Ausência do gradil metálico no acesso interno a lixeira

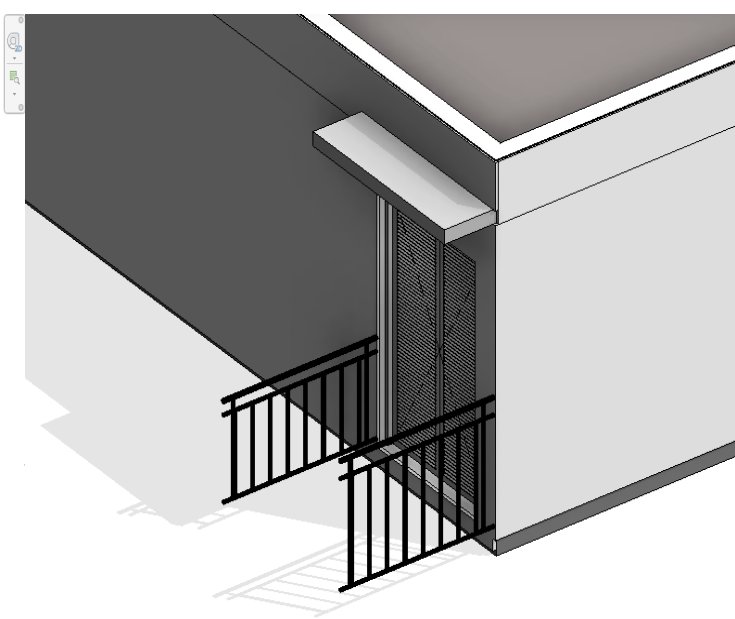
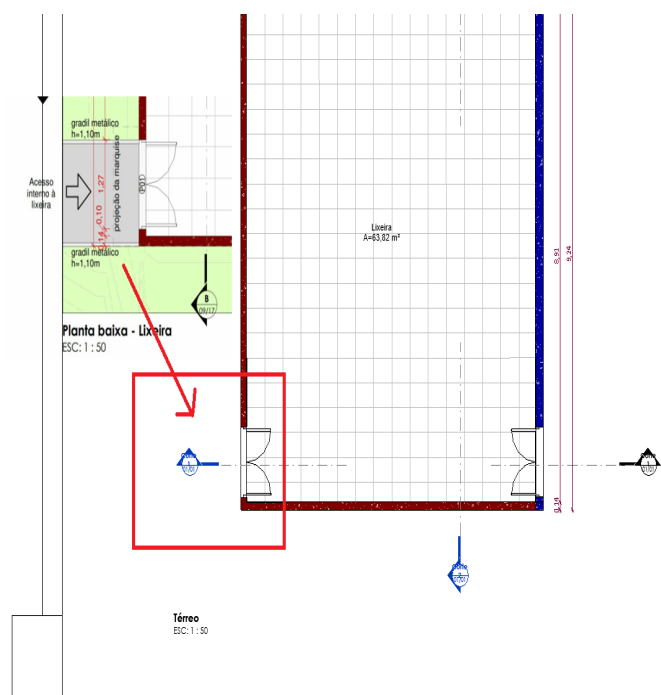
Favor colocar o gradil conforme o Projeto Legal

| Ações | Descrição | Data Ação | Novo Vencimento | Responsável | Realizado por |
|-------|--|---------------------------|-----------------|----------------------------------|----------------------------------|
| | O gradil, na verdade é um guarda-corpo e deverá ser modelado na implantação. | 2021-10-26T14:08:49+00:00 | | bruno@chaconengenharia.com | bruno@chaconengenharia.com |
| | Resolvido | 2021-10-14T17:44:21+00:00 | | bruno@chaconengenharia.com | bruno@chaconengenharia.com |
